Uttale med innsigelse til reguleringsplan på offentlig ettersyn plan-ID 4012-4 - Storasund havn

Det søkes om endring av gjeldene detaljregulering for Storasund havn, gnr. 142, bnr. 20 mfl. Hovedendringene i planen er:

Figur 3. Gjeldene reguleringsplan (venstre), og omsøkt plan (høyre)

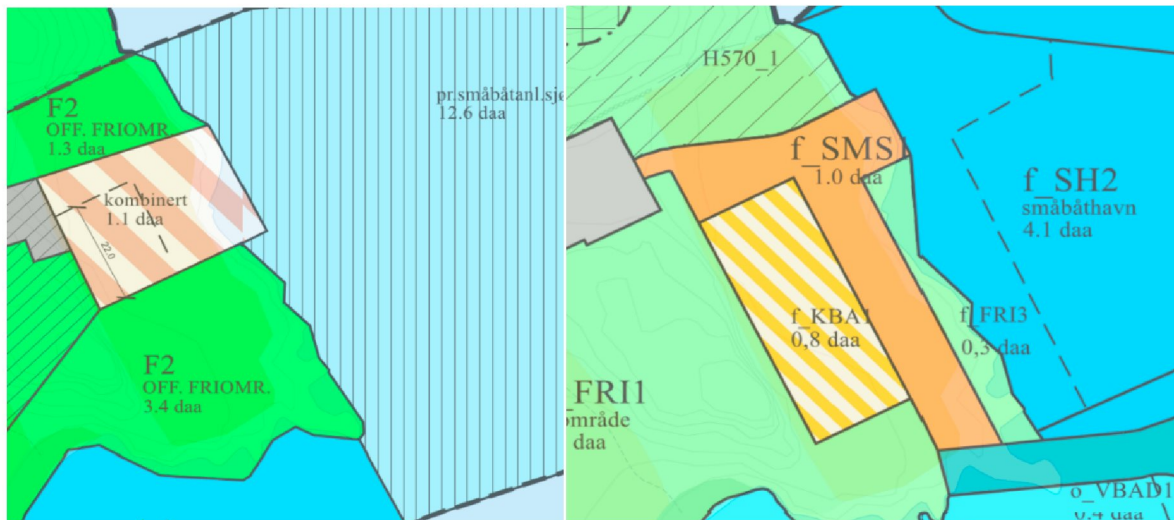
Innsigelse til utvidelse av småbåthavn

Reguleringsplanen legger opp til omfattende tiltak i strandsonen. Det skal opparbeides en molo med småbåthavn, en strandpromenade, 30 sjøboder, fellesbygg, turstier, parkering og ballfelt.

Småbåthavnen hadde i den tidligere vedtatte planen lagt til rette for å etablere et fellesbygg med toaletter, møterom og boder. I den foreslåtte endringen økes tillatt utnyttingsgrad fra 220 m² til 450 m² BYA. I 100-metersbeltet langs sjøen skal det tas særlig hensyn til natur- og kulturmiljø, friluftsliv, landskap og andre allmenne interesser jf. pbl. § 1-8 første ledd. Strandsonen utgjør en viktig del av grønnstrukturen i kommunene og er leveområde for stedbundet plante- og dyreliv. Strandsonen er svært viktig for friluftsliv, rekreasjon og landskaps-opplevelser. Den er rik på kultur-minner, og er viktig for steders særpreg og identitet. I henhold til Statlige planretningslinjer for differensiert forvaltning av strandsonen langs sjøen punkt 9.5 bør det legges vekt på løsninger som gir allmennheten bedre tilgang til sjøen og en forbedret landskapssituasjon gjennom terrengbehandling, planting av vegetasjon og lignende.

Planområdet langs sjø er per i dag uberørt natur, med stor funksjonsverdi for fugl. Observasjoner av hettemåke (CR), fiskemåke (VU), gråmåke (VU) og ærfugl (VU) viser tydelig at området innehar verdi som funksjons- og næringssøks-område for disse artene. Andre rødlistearter som er observert nærings-søkende i området, er storskarv (NT), tjeld (NT) og rødstilk (NT). Store deler av strandlinjen i Karmsund er utbygd, og Kalvatræ står igjen som et av få gjenværende områder med naturlig preg. Særlig utpeker den sørvendte bukta ved Kalvatræ seg som et attraktivt næringssøks- og rasteområde for en rekke fuglearter. Vi må også påpeke at observasjonene det blir referert til i oversendelsen er fra en privat lokalitet i artskart, og disse gir kun et lite innblikk i det artsmangfoldet som faktisk eksisterer her. Systemet i artsobservasjoner er lagt opp slik at observasjoner i et område blir registrert på større offentlige lokaliteter, i dette tilfelle lokalitet Storasund. Dette fører til at observasjoner gjort innenfor planområde kan bli registrert på en slik måte at de i artskart ser ut som de er observert utenfor. Som et resultat har observasjoner en mindre nøyaktighet, men det gir likevel viktig informasjon om naturmangfoldet innenfor et kjent areal. Dette er viktig kunnskap om tolkningen av data registrert i artskart, og en forklaring på hvorfor vi anser områdets verdi som høyere enn det som er vurdert i oversendelsen. I henhold til Statlige planretningslinjer for differensiert forvaltning av strandsonen langs sjø skal det ved planlegging tas hensyn til å bevare landskapskvaliteter og å tilpasse det bygde miljøet til omgivelsene. Eventuelle nye tiltak, også tiltak for å forbedre tilgjengeligheten for allmennheten, må tilpasses og ta hensyn til landskap, kulturminner og naturmangfold. Som en sone 2 kommune, må Karmøy kommune ha en restriktiv holdning til utbygging i strandsonen, og legge vekt på mest mulig bevaring av naturmangfoldet.

I henhold til Statlige planretningslinjer for differensiert forvaltning av strandsonen 9.1 skal utbygging unngås på arealer med betydning for natur- og kulturmiljø, friluftsliv, landskap og andre allmenne interesser. Vi vurderer at mengden utbygd areal må reduseres, og alternative løsninger må vurderes. Statsforvalteren fremmer **innsigelse** til økningen av planert, asfaltert og utbygd areal som er planlagt i forbindelse med småbåthavnen, innsigelsen er hjemlet i pbl § 5-4, jf § 1-8 første. Vi forutsetter at formålet på f_KBA1 endres i tråd med vårt råd.
